電源開発株式会社  
大間原子力発電所

津波に関する個別検討事項について

平成17年1月  
原子力発電安全審査課

図-5.1 1741年津波の断層モデル位置

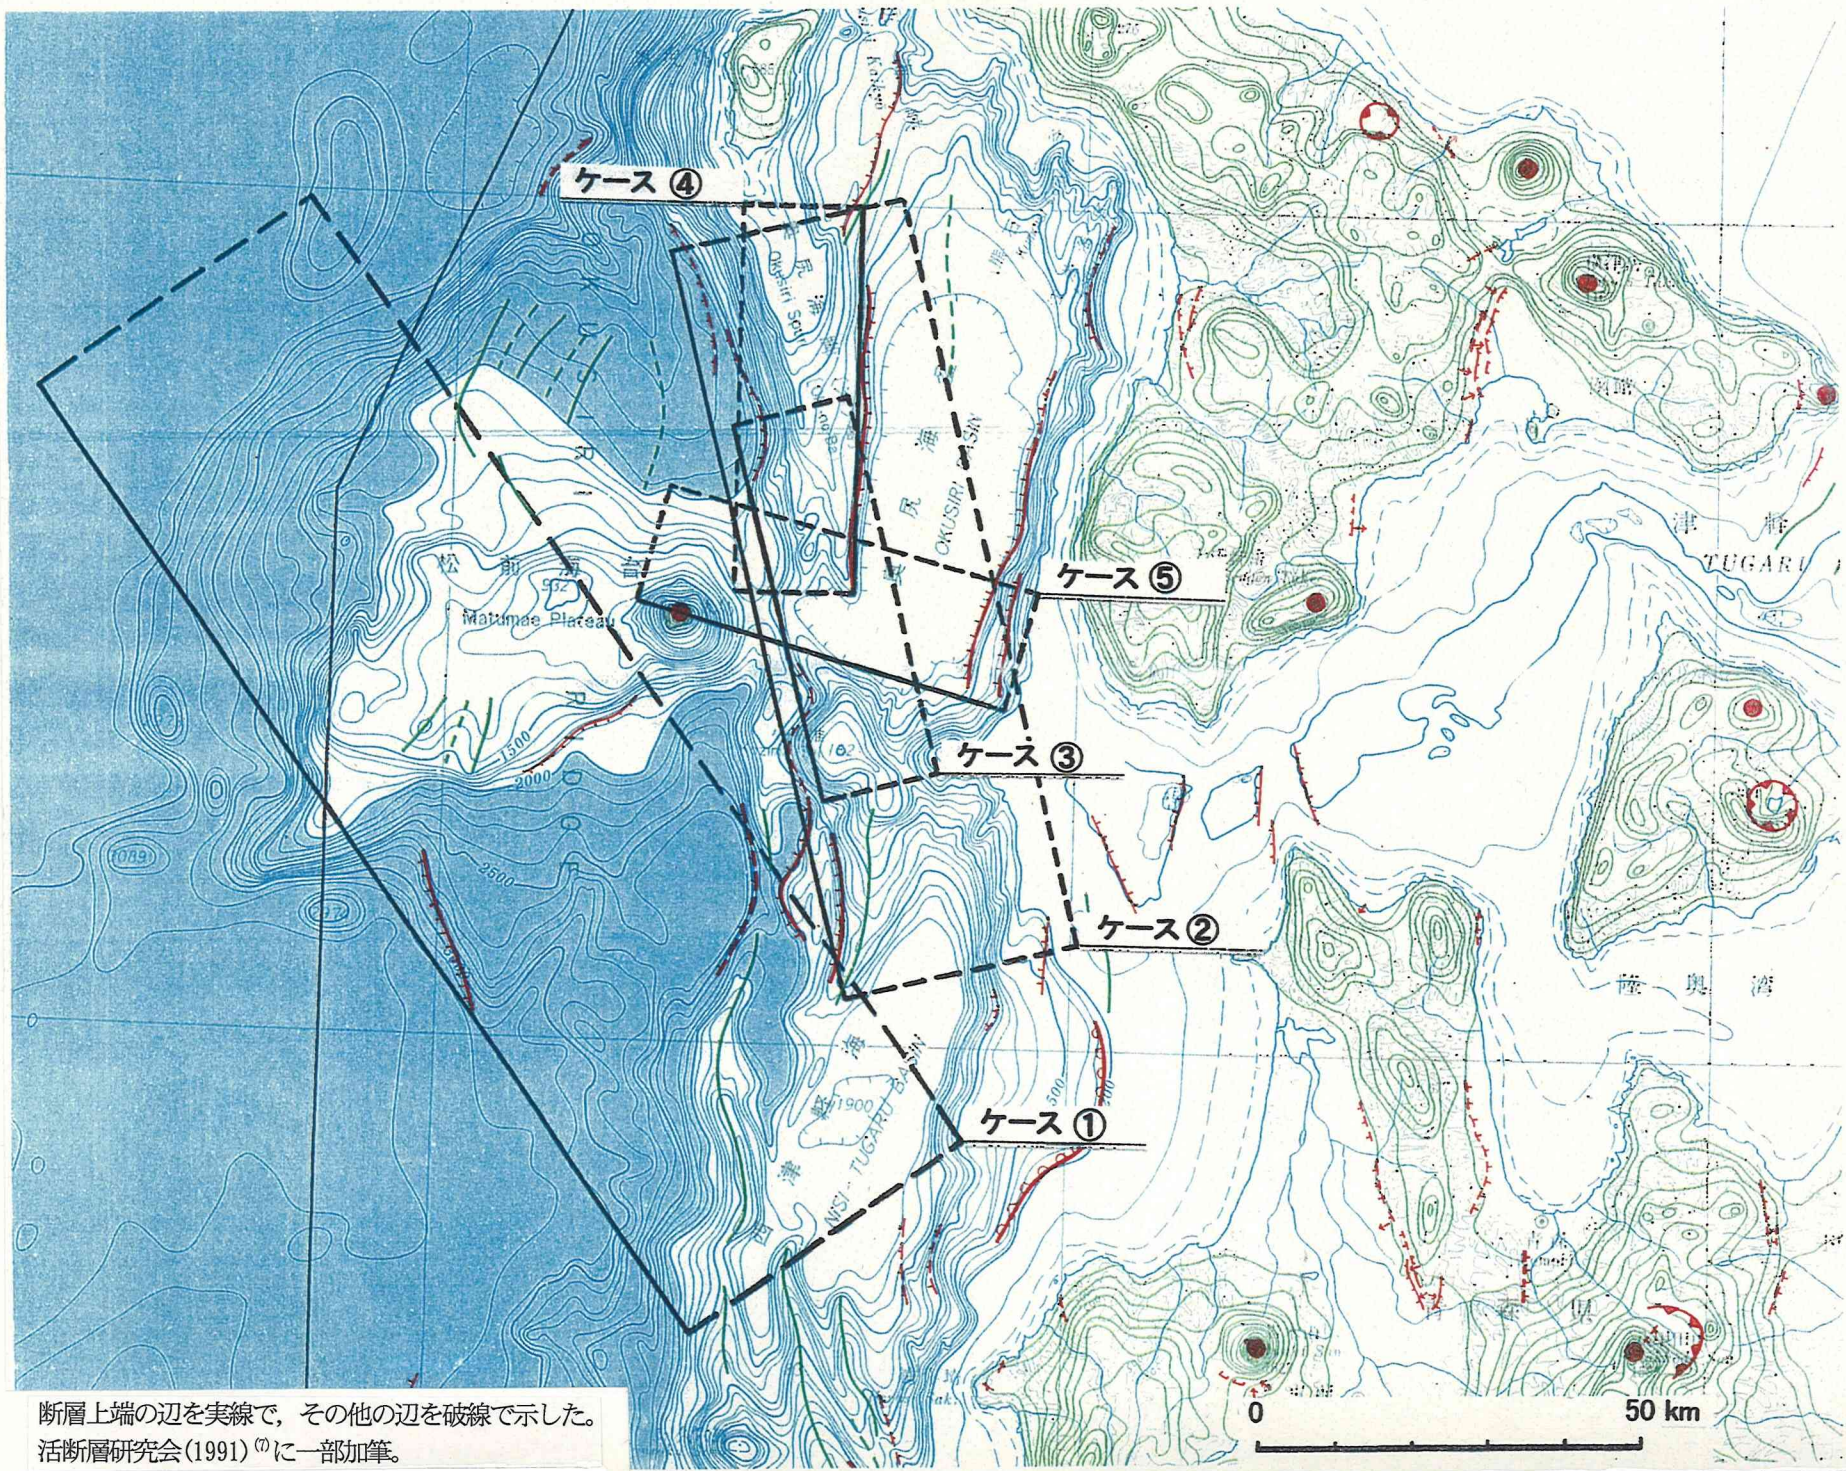
数値シミュレーションを実施した5ケースの断層モデルの位置を図-5.1に、各検討ケースの断層パラメータを表-5.1に示す。

図-5.2 各検討ケースにおける既往津波高と計算津波高との比較

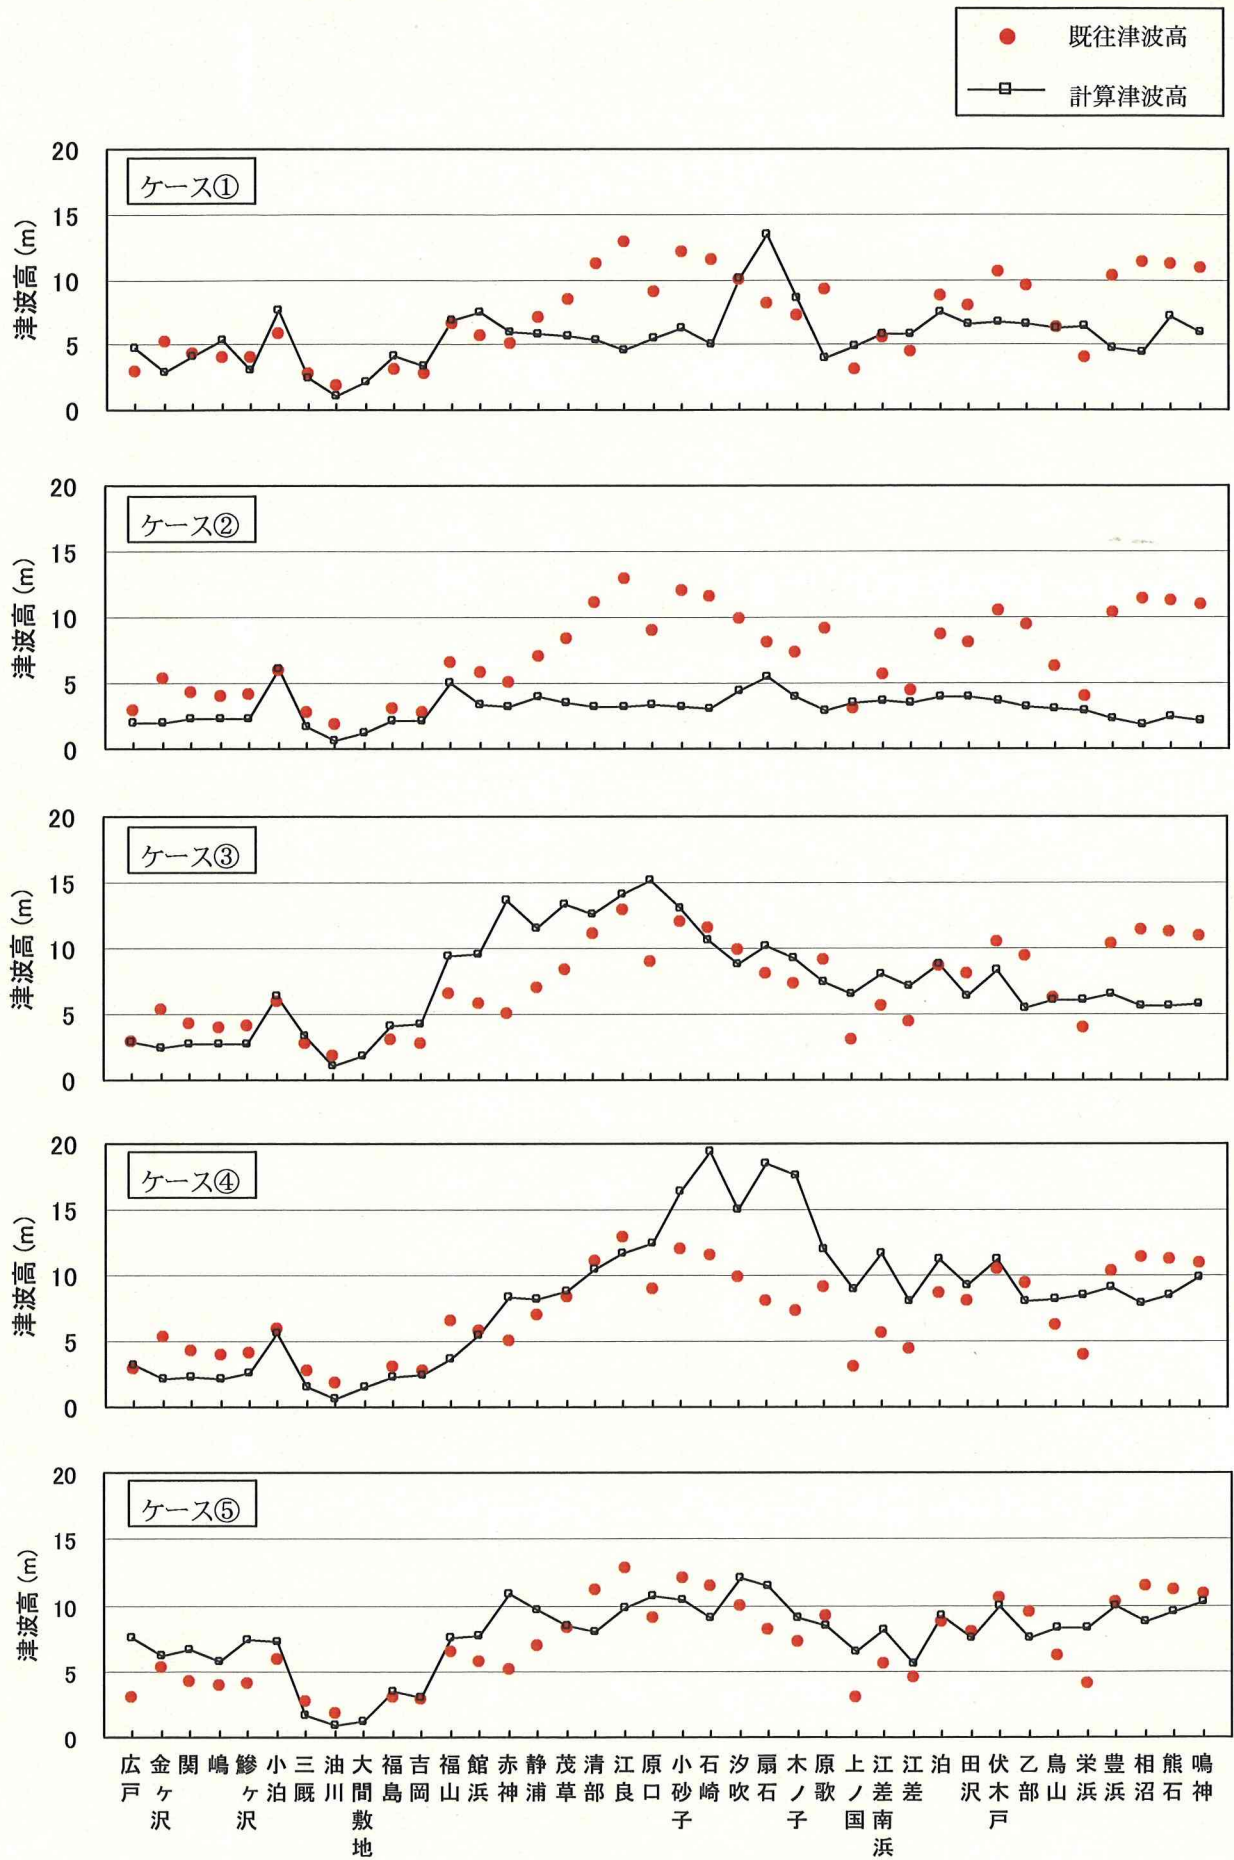
数値シミュレーションの結果によれば、相田(1977)<sup>(8)</sup>による指標 $K=1.19$ 、 $\kappa=1.55$ が得られた。図-5.2に示すとおり、静浦しずうらより南方では既往津波高と計算津波高とがほぼ一致しており、良好な再現性が認められるものの、扇石おおきいし付近の一部を除いた静浦より北方の渡島半島西岸の大半の地点では、計算津波高が既往津波高を下回っており、良好な再現性は得られなかったとしている。

数値シミュレーションの結果によれば、 $K=2.20$ 、 $\kappa=1.60$ が得られた。図-5.2に示すとおり、赤神<sup>あかかみ</sup>より南方では、既往津波高に比べて計算津波高がやや下回るものの、全体の傾向はほぼ一致し比較的良好な再現性が認められるのに対して、静浦より北方の渡島半島西岸の大半の地点では、計算津波高が既往津波高をかなり下回っており、良好な再現性は得られなかったとしている。

数値シミュレーションの結果によれば、 $K=0.98$ 、 $\kappa=1.55$  が得られた。図-5.2 に示すとおり、福島から小砂子にかけては計算津波高が既往津波高を上回っており、また、豊浜より北方においては計算津波高が既往津波高を下回っているものの、全体的に既往津波高と計算津波高とが比較的良く一致する傾向が得られたものの、バラツキは大きいとしている。

数値シミュレーションの結果によれば、 $K=0.95$ 、 $\kappa=1.65$  が得られた。図-5.2 に示すとおり、ケース③に比べて、豊浜より北方においては既往津波高と計算津波高とが一致する傾向が認められるものの、原口から伏木戸においては計算津波高が既往津波高をかなり上まわっており、バラツキは大きいとしている。

数値シミュレーションの結果によれば、 $K=0.88$ 、 $\kappa=1.44$  が得られた。図-5.2 に示すとおり、既往津波高と計算津波高とが全体的にはほぼ一致しており、良好な再現性が得られたとしている。

ケース①からケース⑤に示した断層モデルによる検討を行った結果、渡島大島付近に設定した、ほぼ東西方向の走向を持ったケース⑤に示す断層モデルによると、既往津波の確認された 37 地点に対して、 $K=0.88$ 、 $\kappa=1.44$  が得られたことから、津波の特徴を良好に再現する断層モデルとしてケース⑤を選択したとしている。
